DETERMINAZIONE DEL DIRIGENTE AUTORIZZAZIONI AMBIENTALI 21 luglio 2022, n. 254

**ID VIA 609 - Provvedimento Autorizzativo Unico Regionale PAUR ex art. 27 bis del D.lgs. 152/2006 per il "Progetto di Raddoppio ferroviario della tratta Grumo Appula - Toritto della linea Bari - Matera", sito in agro di Grumo Appula e Toritto**

**Proponente: Ferrovie Appulo Lucane Srl.**

Fig. 5 \_ Nuovo sottovia al Km 24+202

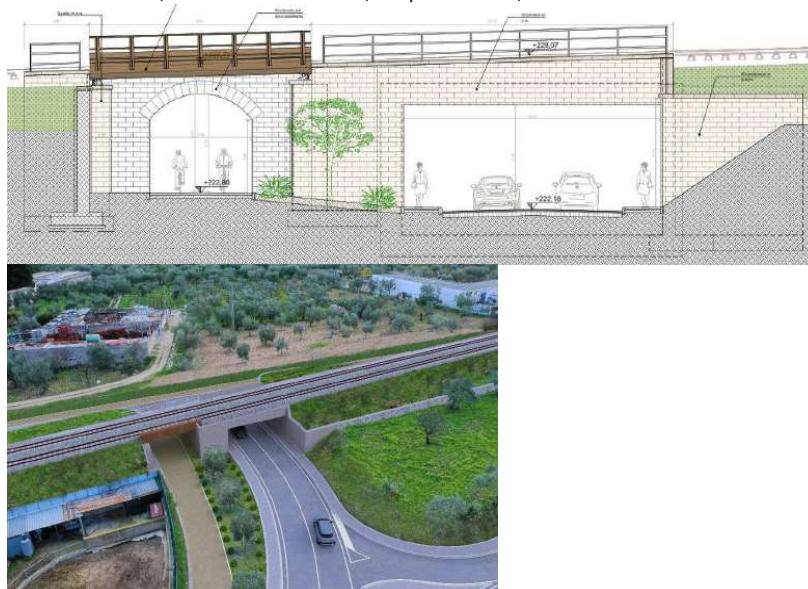
In generale, per quanto riguarda gli **interventi di conservazione delle opere esistenti**, le **murature in tufo** oggetto di rimozione o spostamento saranno ricostruite recuperando i materiali preesistenti; gli **elementi murari e lapidei** degli attraversamenti idraulici, laddove presenti, saranno conservati e riproposti nella nuova configurazione;
